IDEEN- UND REALISIERUNGSWETTBEWERB
GUTENBERGPLATZ / LUDWIGSSTRASSE
– UMGESTALTUNG 1996 –

PROTOKOLL
DER PREISGERICHTSSITZUNG

Ideen- / Realisierungswettbewerb Gutenbergplatz / Ludwigsstraße - Umgestaltung 1996 - am Montag, 22.07.1996 in Mainz, Proviantamt, Schillerstraße

Städtebaulicher Ideen- und Realisierungswettbewerb 1. Preis

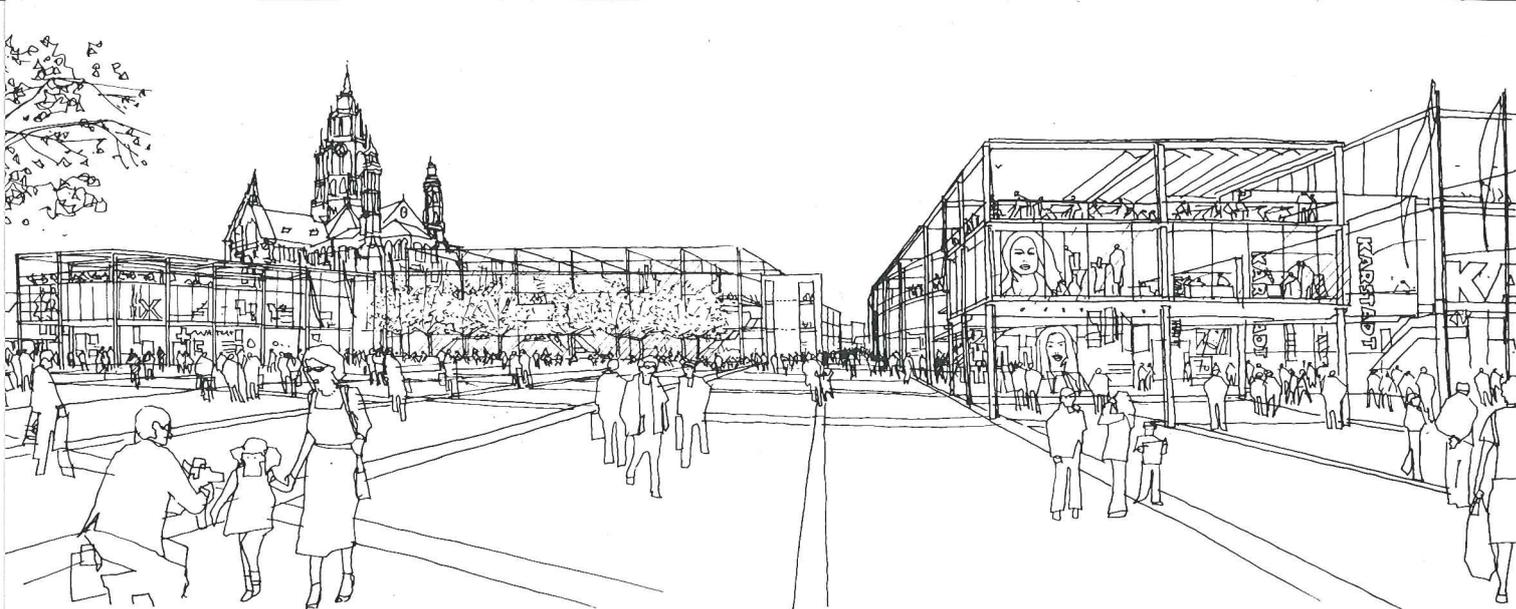
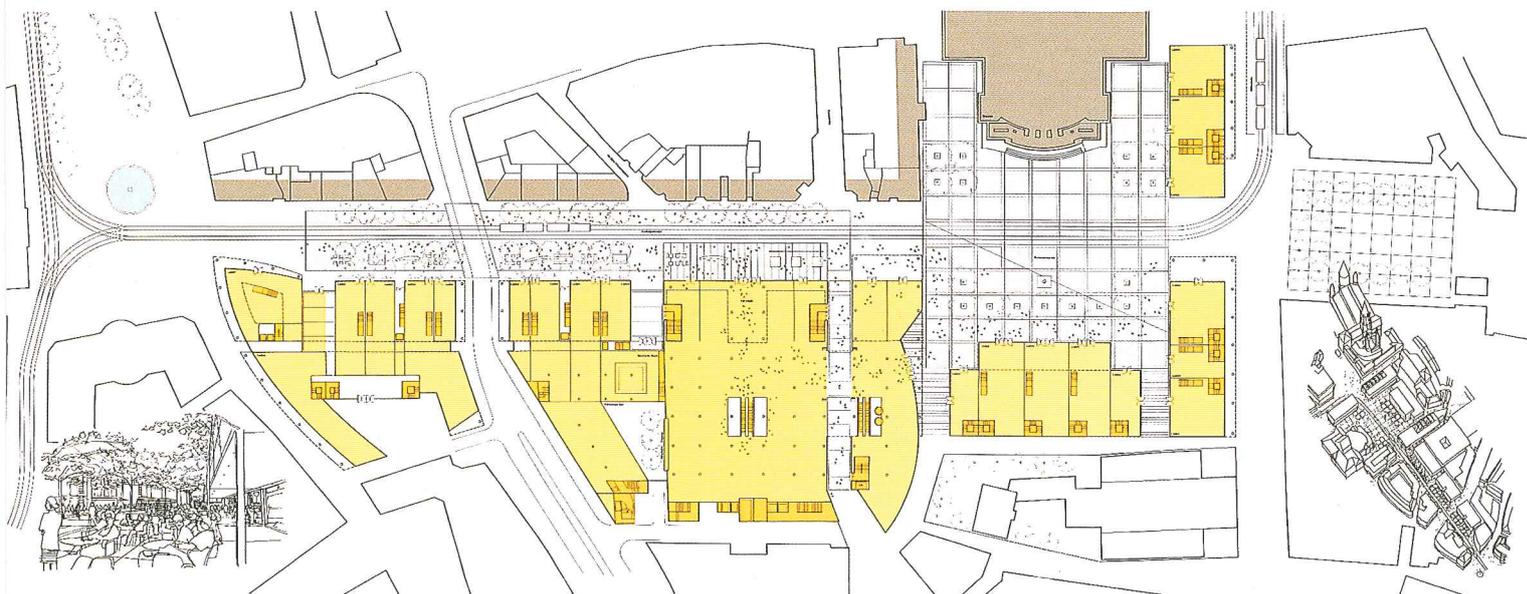
„Die Arbeit zeichnet sich durch eine eigenständige Interpretation der Raumfolge Schillerplatz, Ludwigsstraße, Gutenbergplatz, Höfchen aus, die jedem der angesprochenen Bereiche die Möglichkeit zu markanter Raumbildung bietet. Die Konzeption einer weitläufigen Stadtlandschaft, wie sie im gegenwärtigen Pavillonkonzept der 60er Jahre ihren Ausdruck findet, wird verlassen und neu interpretiert.“

„Die entscheidende neue Idee erfährt der Gutenbergplatz, der in Anlehnung an die St. Far’sche Planung eine Beziehung zur östlichen Altstadt aufnimmt und eine attraktive Verbindung vom neugestalteten Tritonplatz über den Gutenbergplatz und den Bischofsplatz zur Augustinerstraße schafft. Durch die Neubebauung der östlichen Flanke des Gutenbergplatzes erfährt auch das Höfchen eine angemessene Schließung der Ludwigsstraße.“
